PROTOKOLL ZUR PREISGERICHTSSITZUNG AM 16.12.2015

Kindergarten-Erweiterung „Familienzentrum Marktoberdorf“

Ausloberin
Stadt Marktoberdorf
Richard-Wengenmeier-Platz 1
87616 Marktoberdorf

756423 1015

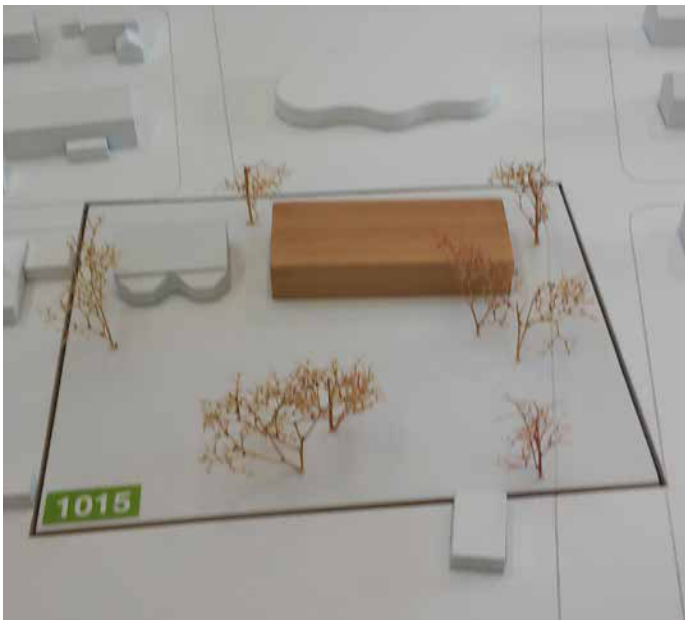
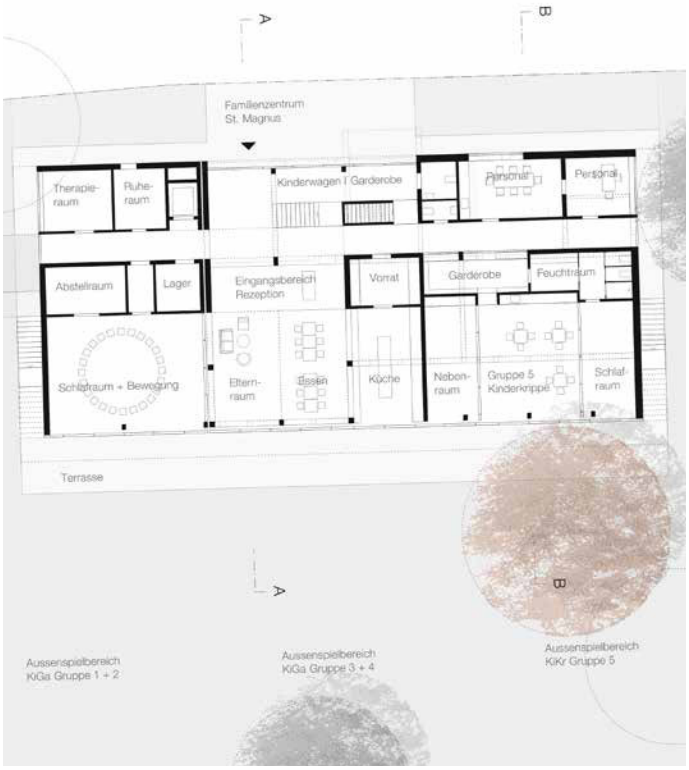
Das neu konzipierte ruhige lineare Gebäude fügt sich homogen in die Wohnbebauung der Ratiborer Straße ein. Das zweigeschossige Gebäude bildet zusätzlich ein städtebauliches Ensemble mit den nördlich angeordneten Sonderbauten wie der Kinderkrippe Sonnenschein und der St. Magnus Kirche. Die Abstandsflächen zum Adalbert-Stifter-Kindergarten sind allerdings überschritten.
Das neue Familienzentrum wird über die Ratiborer Straße erschlossen. Vermisst wird am Eingang ein Wetterschutz durch ein Vordach, Rücksprung oder Ähnliches. Die Eingangshalle mit ihrer einläufigen Treppe und der zweigeschossigen Glasfassade lässt ein besonderes räumliches Erlebnis mit spannenden Ausblicken in Richtung Ratiborer Straße erwarten. Der großzügige Eingangsbereich überzeugt auch durch seine Durchlässigkeit nach Süden in den Außenbereich. Die Lage der Küche ist funktionell richtig angeordnet, aber verfügt leider nicht über einen eigenen Anlieferungsbereich.

Die Lage der Kinderkrippe mit seinen Außenbereich ist stimmig, die südseitige Lage sorgt für helle, sonnige Räume.
Die Anordnung der Gruppenräume mit den zugehörigen Nebenräumen lässt durch die Vor- und Rücksprünge spannende Raumfolgen erwarten. Die Nebenräume sind trotz ihrer Tiefe durch die Oberlichter ausreichend mit Tageslicht versorgt. Die geschützten Balkonbereiche überzeugen in ihrer Funktionalität. Durch die beiden Außentreppen ist der Gartenbereich einfach zu erreichen.
Eine Verbindung zum Adalbert-Stifter-Kindergarten ist im OG nachgewiesen.
Die Jury lobt die Ausgewogenheit der spannungsreichen Fassaden welche durch das Material Holz ergänzt werden. Die Erscheinungsform des Gebäudes wird einem Familienzentrum gerecht, weil es Platz für Neuinterpretationen zulässt.
Große Teile des Tragwerks des Bestandes wurden übernommen, was positiv bewertet wird.

Die leicht unter dem Durchschnitt liegenden Kennwerte Grund- und Geschossfläche und die kompakte Bauweise lassen eine gute Wirtschaftlichkeit auch in den Bau- und Unterhaltskosten erwarten.

131482 1013

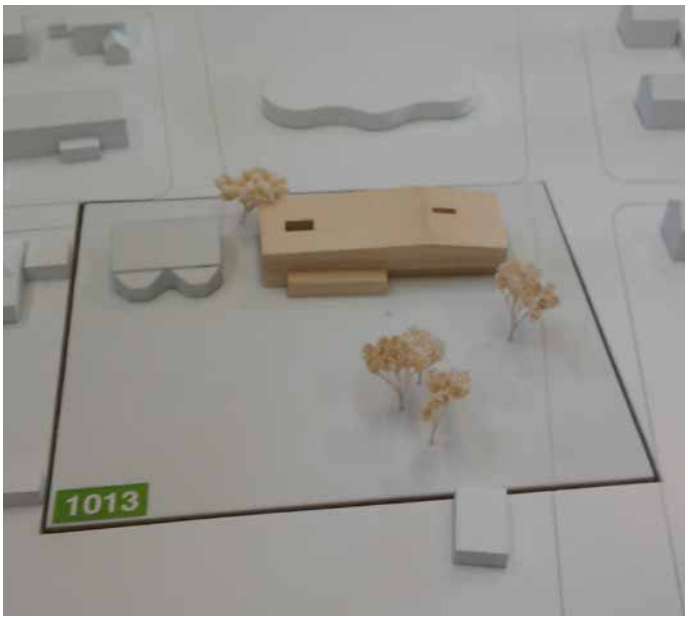
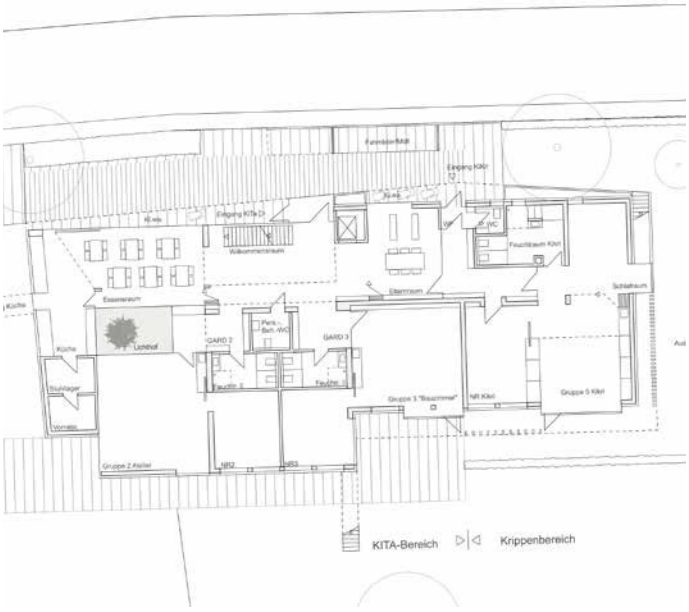
Der Entwurf bemüht sich, weite Bereiche des Bestandes im Erdgeschoss zu erhalten, was jedoch nicht immer gelingt. Durch die Erweiterung Richtung Westen ergibt sich zwar die Möglichkeit neben der Kinderkrippe zwei Kindergartengruppen im Erdgeschoss sinnvoll zu situieren, allerdings ergeben sich dadurch ungünstig proportionierte Bereiche für den Veranstaltungsbereich aus Empfang, Eltern und Essbereich. Auch die Anordnung der nach Süden orientierten Räume für Stühle und Vorrat ist nicht sinnvoll gelöst. Die Gruppen- und Nebenräume sind in beiden Geschossen richtig angeordnet und gut proportioniert, wobei der Lichthof beim Essraum, wie auch der separate Zugang für die Krippe nicht als sinnvoll angesehen werden. Die innere Erschließung ist ansonsten funktionell und der Situation angemessen.

Um den Baukörper städtebaulich in die Nachbarschaft einzufügen, versuchen die Verfasser durch kleinteilige Versprünge und Verschneidungen der Fassade eine interessante Struktur und Form zu verleihen. In Teilen kann dies jedoch nur mit erhöhtem konstruktivem Aufwand erreicht werden. Die weitgehende Verwendung einer Holzkonstruktion für die Erweiterung erscheint dabei in sich schlüssig und lässt zusammen mit den deutlich unter den Mittelwerten liegenden Flächenwerten eine kostengünstige Realisierung erwarten.

012131 1022

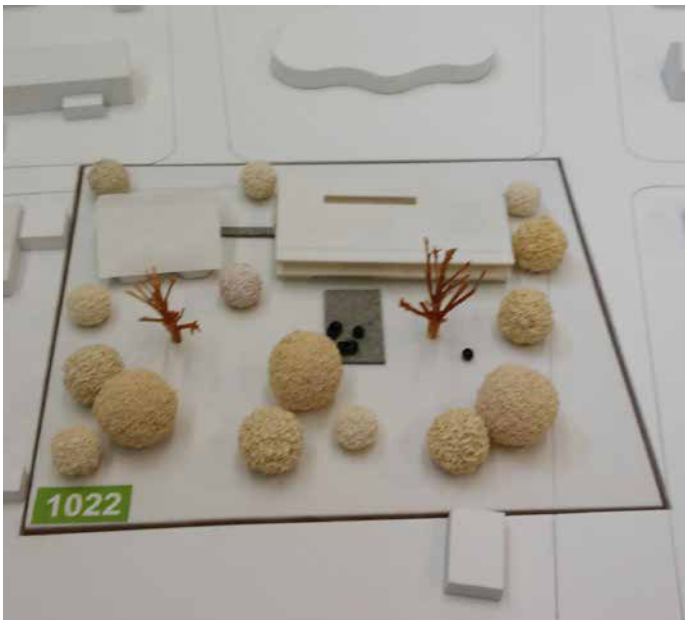
Der vorgeschlagene zweigeschossige kompakte Baukörper entwickelt sich entlang der Ratiborer Straße. Das neue Gebäude entsteht aus der morphologischen Folge der nordseitigen Kinderkrippe sowie der St. Magnus Kirche. Die Abstandsflächen zu dem benachbarten Adalbert-Stifter-Kindergartens sind überschritten.
Die Erschließung erfolgt über einen großzügigen überdachten Eingangsbereich von dem man in das zentrale Foyer gelangt. Dieses kann durch die Kindercafeteria und dem Elternraum zu einem großen lichtdurchfluteten Veranstaltungsraum ergänzt werden. Die Lage der Küche ist leider an einer bevorzugten Ecke des Gebäudes situiert.
Die südseitig orientierte Kinderkrippe schließt sich an das Foyer an und bildet mit dem Freibereich eine gut funktionierende Einheit. Probleme könnte die süd-östliche Lage des Schlafraumes an der vielbefahrenen Schwabenstraße bereiten.
Das OG wird durch eine einläufige Treppe vom Foyer aus erschlossen. Die Gruppen- und Nebenräume richten sich idealerweise nach Süden. Der Personalbereich und der Feuchtraum sind in logischer Folge an der Nordseite angeordnet, jedoch wird die zu geringe Größe des Feuchtraumes bemängelt.

Das EG und OG wird durch ein großzügiges Oberlicht mit hellem Tageslicht versorgt.
Der vorgelagerte Balkon dient nicht nur als Spielterrasse, sondern auch als zweiter baulicher Rettungsweg und Gartenzugang über die Treppen an der Ost- und Westseite.
Ein Verbindungsweg zum Adalbert-Stifter-Kindergarten wird als Option aufgezeigt.
Die Fassaden entwickeln sich aus der Grundrissdisposition. Die sichtbaren Geschossdecken sind als Konstruktion nachvollziehbar. Die Jury lobt die Unaufdringlichkeit der Fassaden, welche sich als Holzfassade mit horizontal umlaufenden Deckenstreifen zeigt.
Die Gesamtkonzeption des Entwurfs ist leider nur durch den nahezu kompletten Abbruch der Erdgeschosswände möglich. Die Beeinträchtigung der Förderungsbindung wird als problematisch betrachtet.

Das Gebäude zeichnet sich aus durch gute Kennwerte in der Grundfläche, Geschossfläche und des Rauminhaltes. Durch das geringe Volumen und die Kompaktheit des Gebäudes sind auch die Lebenszykluskosten niedrig gehalten.

947665 1008

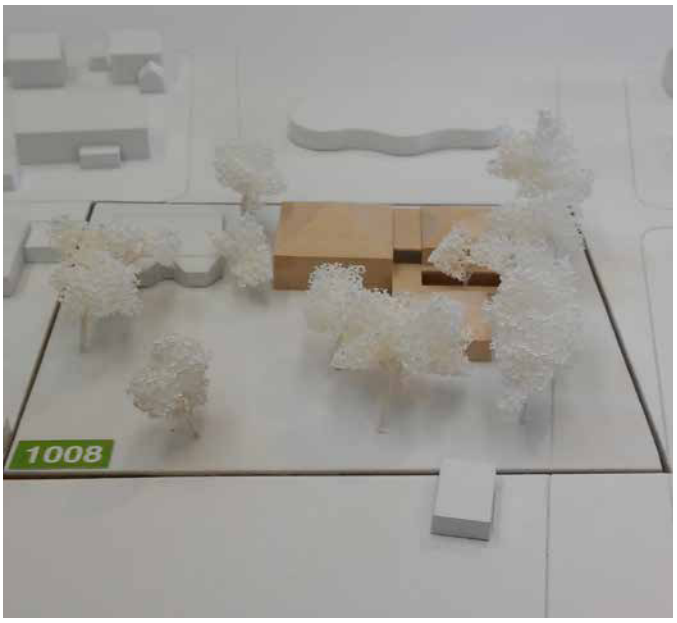
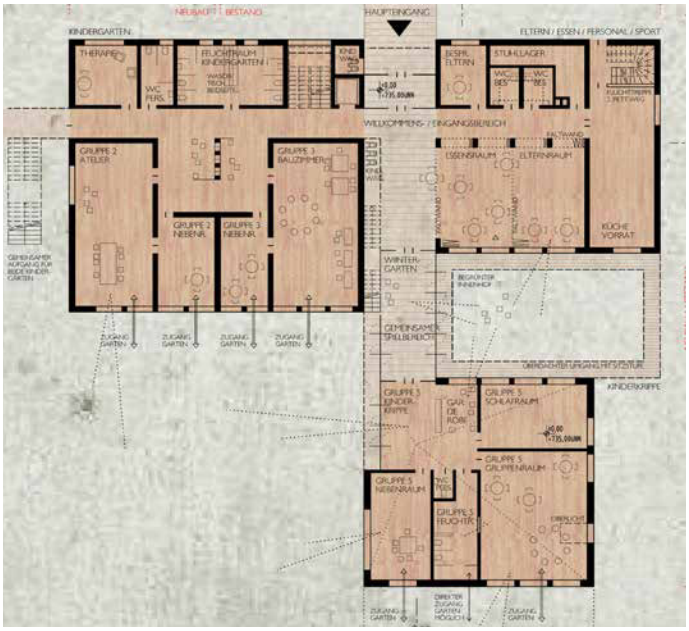
1008
Der Vorschlag den Baukörper in drei pavillonartige Einzelgebäude zu gliedern kann nachvollzogen werden, zumal damit die Kleinteiligkeit der Umgebung abgebildet wird. Allerdings ist der südliche Pavillon zu dicht an den nördlichen angegliedert. Der verbleibende Innenhof wirkt zu beengt, was die umlaufende Überdachung noch zusätzlich verschattet.
Die Eingriffe in die Bestandskonstruktion sind weitreichend, mit wesentlichen statischen Veränderungen im Mittelwandbereich und im westlichen Flügel. Positiv wird bewertet, dass sich der Altbau in der Holzfassade abzeichnet. Der Keller bleibt weitgehend unberührt.
Die vorgeschlagene asymmetrische Walmdachform erscheint zufällig und schafft im Inneren Probleme in der Nutzbarkeit. Der kreuzgangähnliche Innenhof ist wenig nutzbar, zumal er zur stark befahrenen Schwabenstraße offen bleibt. Gut gelungen ist die Orientierung der Räume nach Süden in den Freibereich. Angenehm wirken die Proportionen, insbesondere in Bezug zum benachbarten Adalbert-Stifter-Kindergarten. Die Erschließung über die Gebäudefuge ist eindeutig und setzt sich im Inneren in allen drei Gebäuden logisch fort. Der südliche Gruppenraum ist zusammen mit dem Nassbereich ungünstig angeordnet (Schallimmission!).

Die Fluchtwege sind über mehrere Innen- und Außentreppen ausreichend nachgewiesen.
Das Raumprogramm ist gut erfüllt, die Raumgruppen sind schlüssig organisiert. Die Gruppenräume selbst haben keine optimalen Zuschnitte, wegen der tiefliegenden Dunkelzonen. Die separierte Kinderkrippe liegt im Süden grundsätzlich richtig, hat aber weite Erschließungswege.
Durch die starken statischen Eingriffe in die gute Bausubstanz ist der Entwurf nur aufwändig realisierbar.
Die neugestalteten Gruppenräume liegen exakt übereinander und sind wirtschaftlich herstellbar. Das Verhältnis von Kubatur und Hüllfläche ist ungünstig und führt zur Verteuerung. Die ins Dach geführte Holzlamellenverschalung lässt einen hohen Unterhalt erwarten.
Ein durchaus charmanter städtebaulicher Ansatz, der bei genauer Sicht aber die Erwartungen nicht erfüllt.

051021 1012

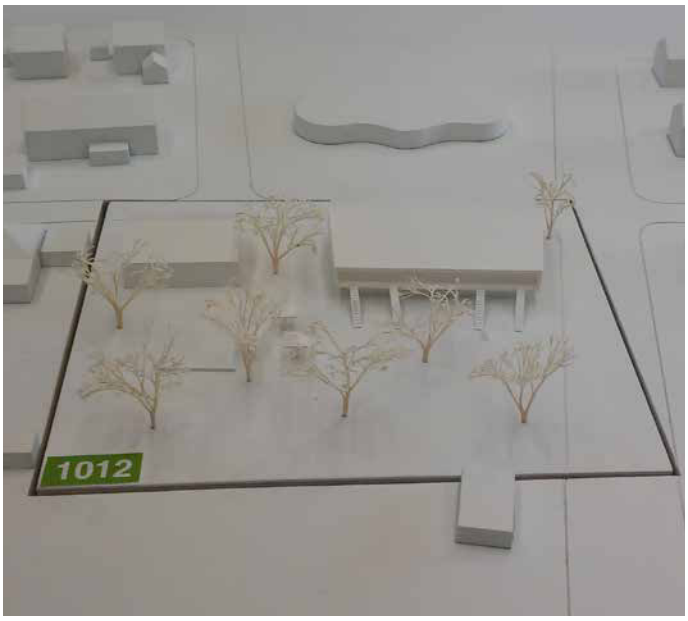
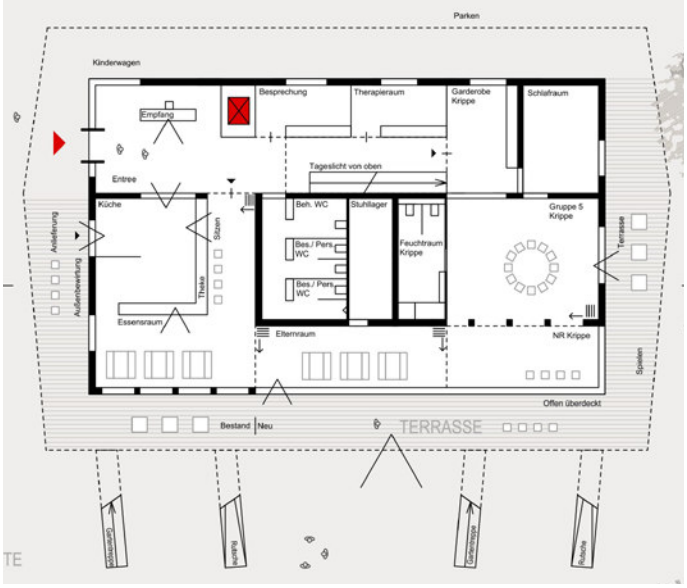
Den Verfassern gelingt es, den Gebäudebestand weitestgehend zu erhalten und mit einer räumlichen ausladenden Erweiterung im Obergeschoss einen kräftigen und städtebaulich interessanten Solitär auszubilden. Die Aufteilung des Erdgeschosses in den Zugangsbereich und die Krippe erscheint auf den ersten Blick in sich schlüssig, verhindert jedoch aufgrund der L-förmigen Raumzuordnung, ein großzügiges Raumgefüge für den Veranstaltungsbereich. Der Entwurfsansatz für das Obergeschoss mit seinen vier nach Süden orientierten und gut proportionierten Kindergartengruppen und dem nach Norden angeordneten Personalbereich und Bewegungsraum ermöglicht aufgrund seiner Größe einen umlaufendenden wettergeschützten Terrassenbereich im Erdgeschoss. Aufgrund der großen Kubatur des Obergeschosses ergeben sich jedoch Probleme für die Belichtung der innen liegenden Gruppennebenräume und beim weit auskragenden Tragsystem.

100829 1002

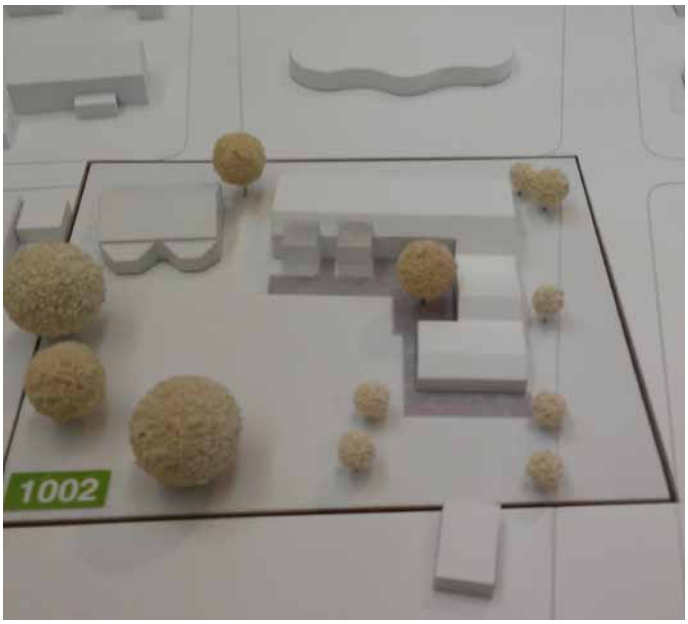
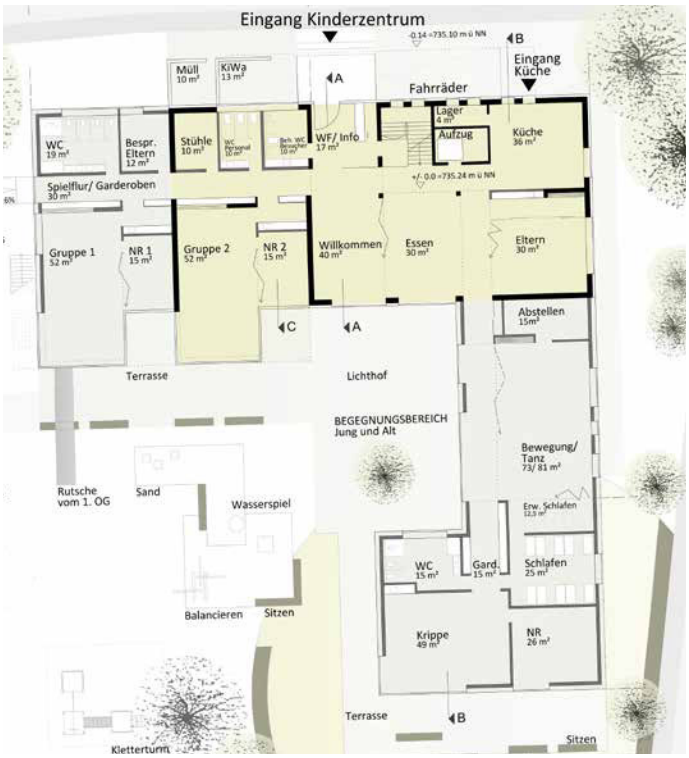
Das Projekt überzeugt durch seine konsequente Abschirmung zur Schwabenstraße. Die bewegte Dachgliederung und vielteilige Gebäudekubatur lässt jedoch hohe Herstellungs- und Unterhaltskosten erwarten.
Fragwürdig erscheinen die Dachverglasungen im Hinblick auf Energieeffizienz.

252289 1003

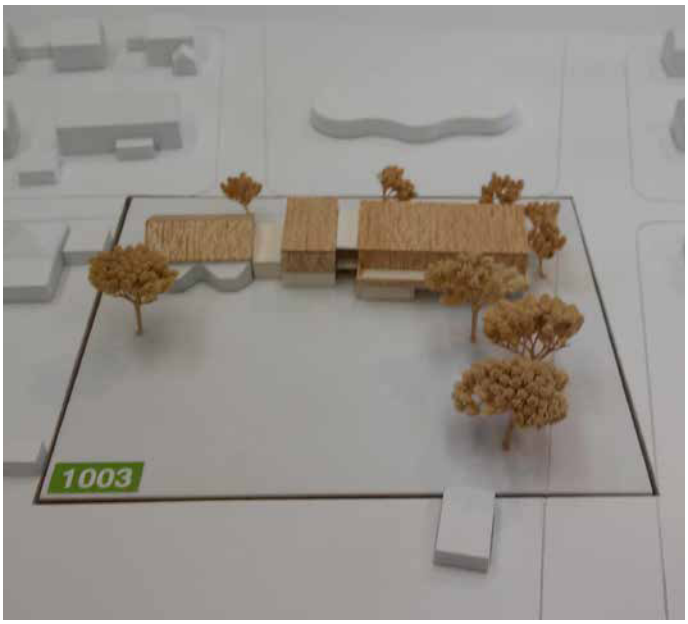
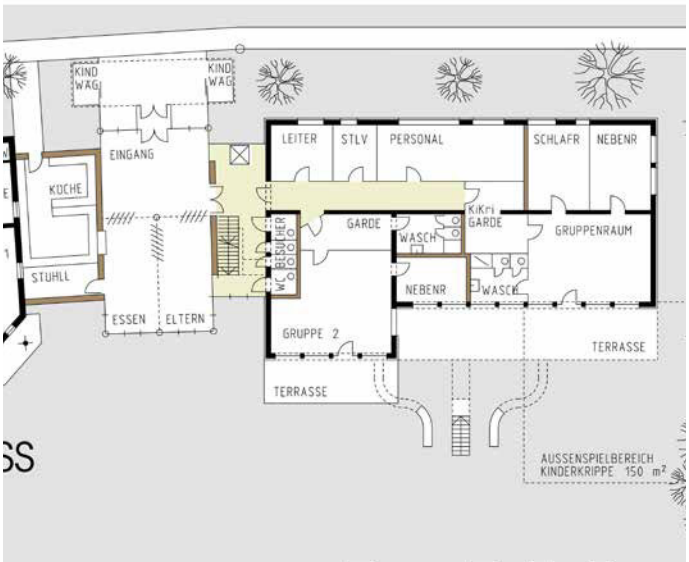
Der Neubau nutzt trotz Anbau an den Adalbert-Stifter-Kindergarten nicht die Chance der funktionalen Verbesserung durch eine innere Verbindung. Die innere Erschließung lässt großzügige Raumfügungen vermissen.
Der deutlich gegliederte und durch Materialwechsel definierte Baukörper kann in seiner Gesamterscheinung nicht überzeugen.

084071 1004

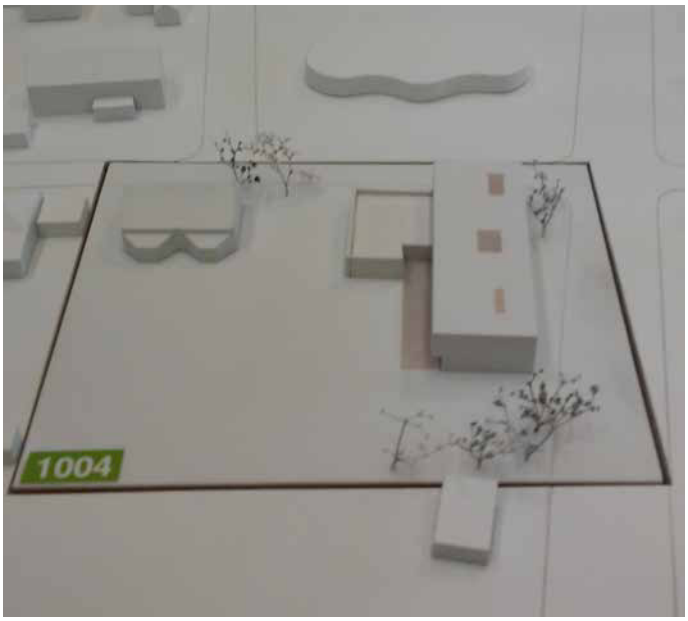
1004
Die konsequente Nord-Süd-Ausrichtung des aufgesetzten Neubaus ermöglicht eine gute Orientierung der Gruppenräume und leistet durch seine nördliche Auskragung eine selbstverständliche funktionale Eingangssituation.
Die inneren Erschließungsflure und Zugangssituationen zu den Gruppenräumen erreichen nicht die erwarteten Qualitäten und Funktionsabläufe.

041516 1005

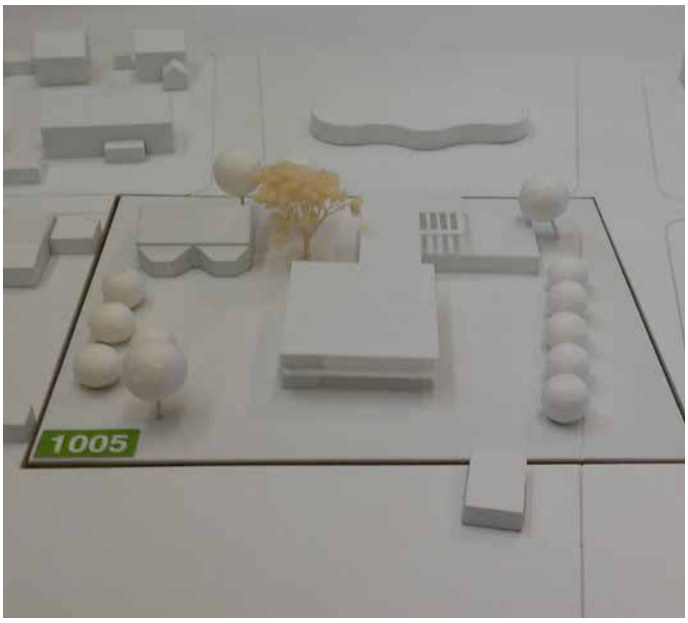
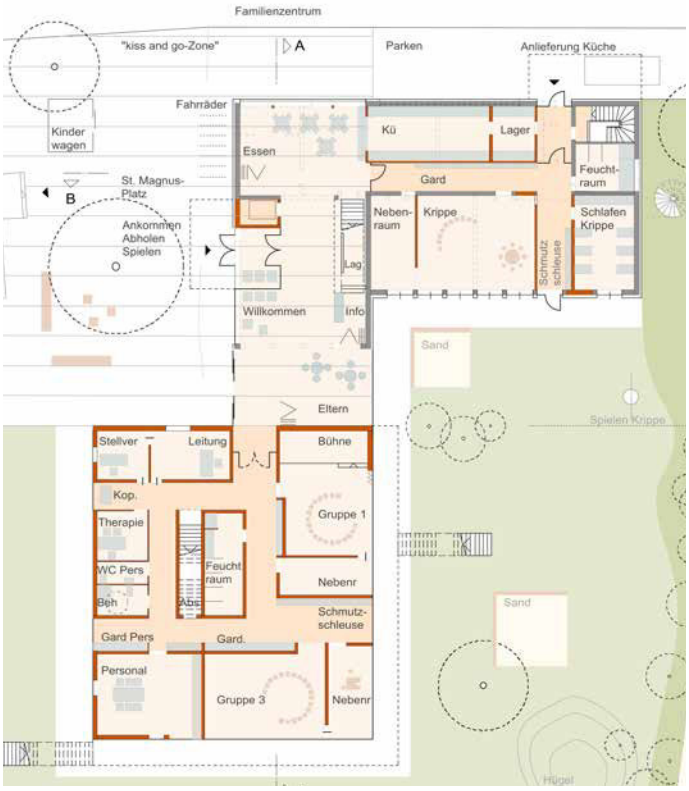
1005
Der großzügige Vorplatz wird begrüßt. Der hohe Verkehrsflächenanteil und der massive Eingriff des Projektes in den Freiraum im Süden werden als nachteilig bewertet.

264822 1016

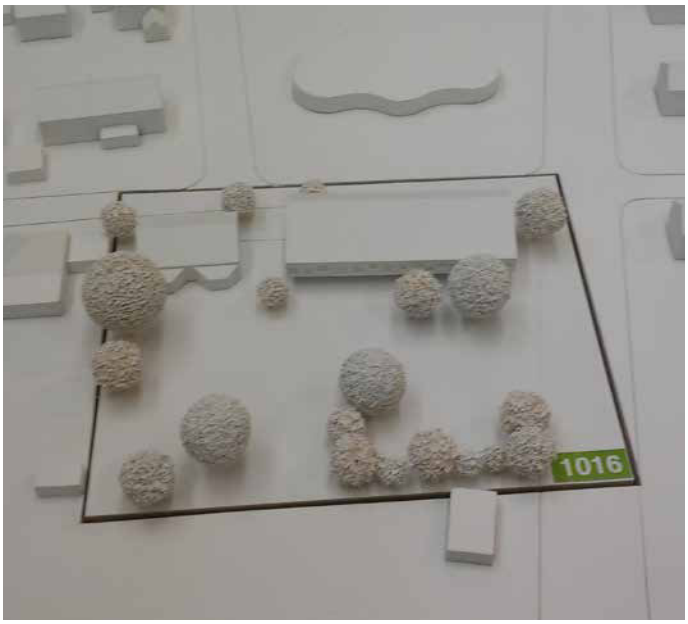
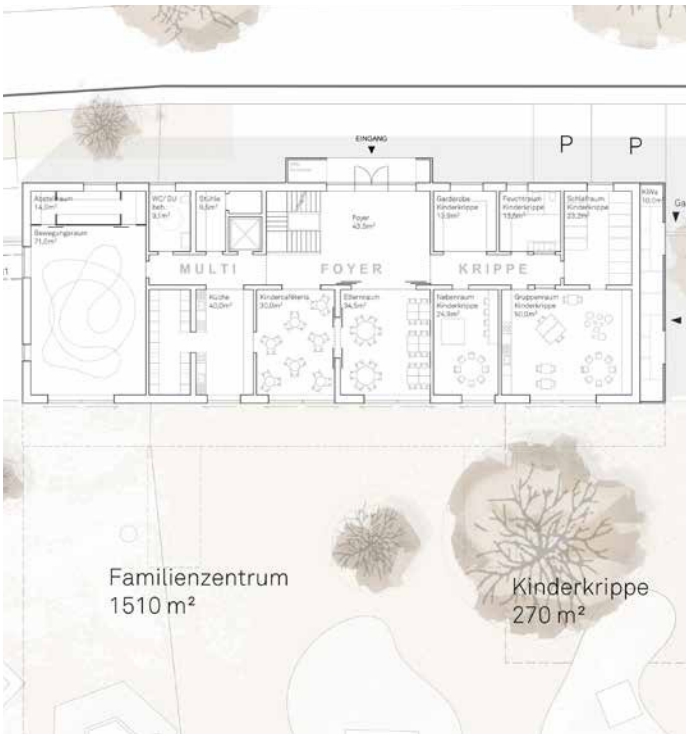
1016
Der interessante Ansatz die Verwaltung in einem 2.OG zu organisieren wird im Zusammenhang mit dem dadurch erzielbaren extrem kompakten Baukörper gewürdigt. Die Funktionalität dieser Anordnung bleibt jedoch sehr fraglich.
Die zusätzlich angebotenen Tagesbelichtungen und Durchblicke werden im Zusammenhang mit den zusätzlichen Kosten nicht als Mehrwert betrachtet.
